Société FINSA FRANCE S.A.S.

Commune de MORCENX

Extension - Régularisation

**RAPPORT AU CONSEIL DÉPARTEMENTAL DE
L'ENVIRONNEMENT, DES RISQUES SANITAIRES
ET TECHNOLOGIQUES**

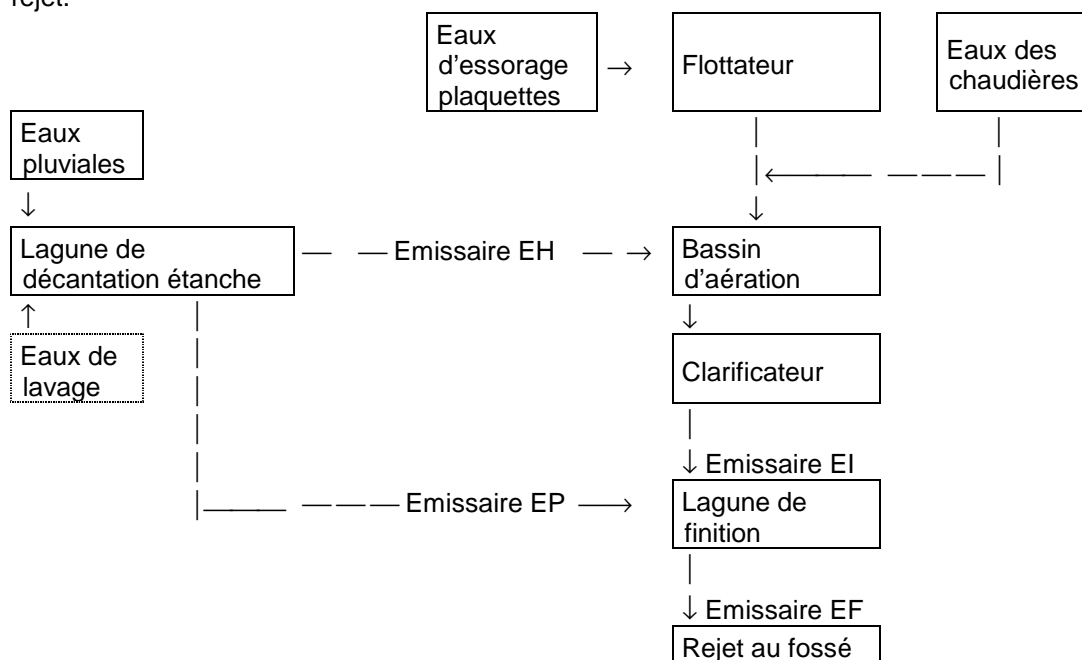
Le dossier semble montrer que les eaux de la lagune de décantation étanche sont dirigées prioritairement vers le bassin d'aération et par surverse vers la lagune de finition.

Cette situation entraîne deux conséquences néfastes pour la protection de l'environnement :

- les eaux pluviales propres (eaux de toiture notamment) diluent les effluents dans le bassin d'aération ;
- la surverse de la lagune de décantation étanche est dirigée vers la lagune de finition et le milieu naturel sans traitement alors qu'elles peuvent contenir des polluants provenant par exemple des voiries du site.

En résumé, la lagune de décantation étanche est en réalité utilisée comme un bassin de confinement des eaux pluviales du site. Celles-ci sont ordinairement dirigées vers le milieu naturel par l'intermédiaire de la lagune de finition. Dans des cas exceptionnels, elles sont dirigées vers le bassin d'aération en cas de présence de polluants.
